## Działania naprawcze w zakresie bezpieczeństwa stosowania urządzenia

### Weryfikacja ustawień ultrafiltracji i aktualizacja oprogramowania w dializatorze

#### NIPRO CORPORATION

- **Numer FSCA:** FSCA 20220913
- **Produkt:** Surdial X
- **Rodzaj działań:**
  1. Niezwłoczne działanie: Weryfikacja ustawień ultrafiltracji
  2. Działanie naprawcze: Aktualizacja oprogramowania w miarę dostępności (IV kwartał 2022 r.)

# Jak ustawić wartość testu parametru „TC3” w dializatorze Surdial X? Zmiana wartości parametru „TC3” z 25 mmHg na 22 mmHg

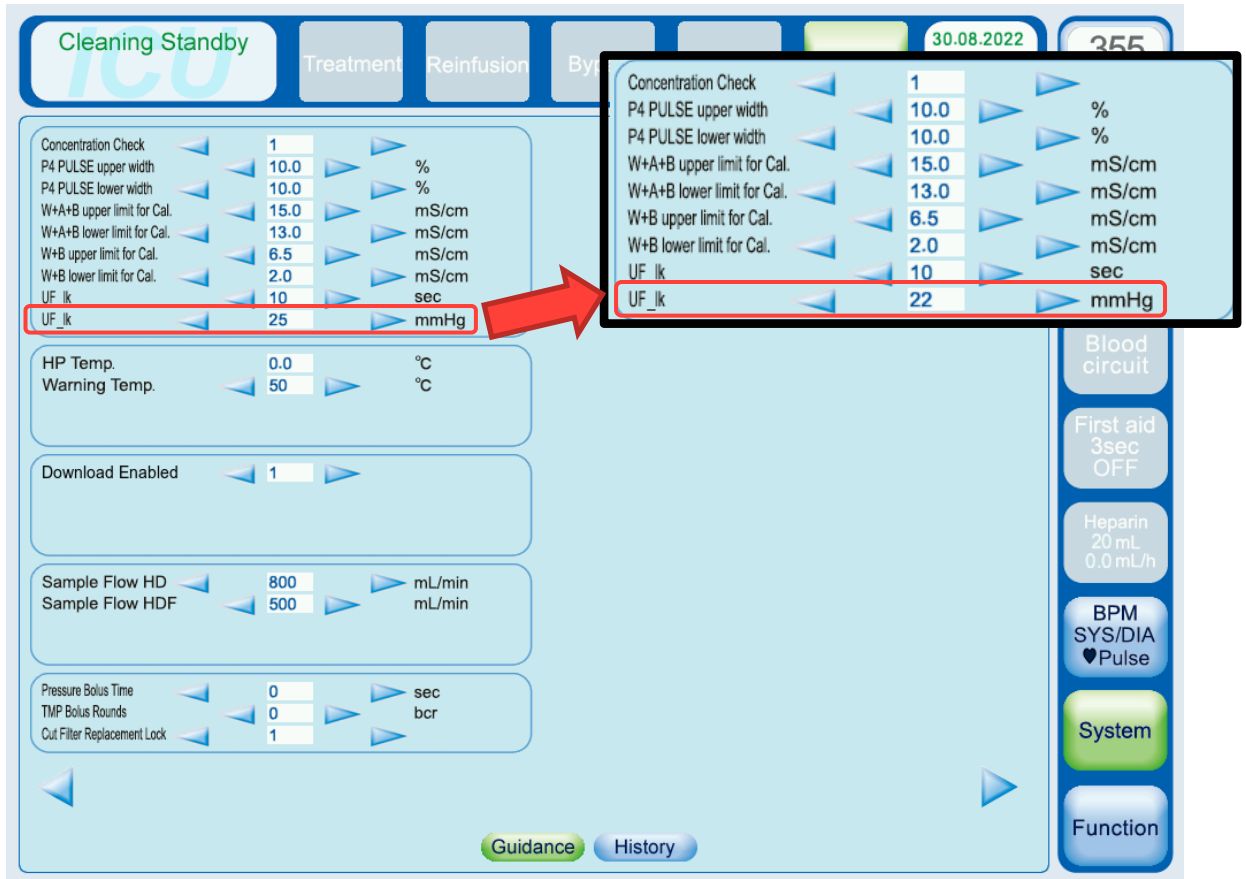
W celu zmiany wartości parametru „TC3” w urządzeniu Surdial X należy wykonać następujące czynności:

3. Wprowadź hasło.
4. Aby zmienić wartość parametru „TC3”, przejdź do **strony 5** ekranów ustawień parametrów i ustaw nową wartość **UF\_Ik [ 22 mmHg]**, naciskając [◀] lub [▶]:

Nie zmieniaj wartości UF\_Ik [10 s]!
